HL440

Смяна на материала на HL440 - връзка за перални с клапа DN40/50, за вграждане в стена

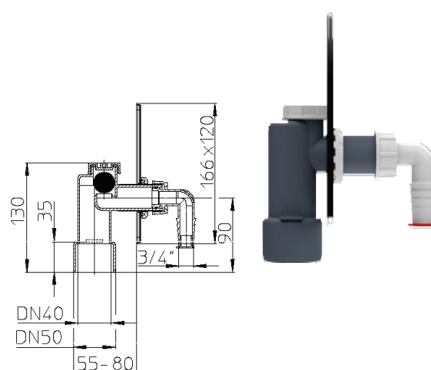
Отсега тялото на HL440, връзката за вграждане на пералня, ще бъде направено от полипропилен (PP) вместо от полиетилен (PE), както преди.

Поради тази промяна свързването на HL440 към канализацията е възможно само чрез пъхане в муфа. Свързване чрез заваряване с PE тръби вече не е възможно.
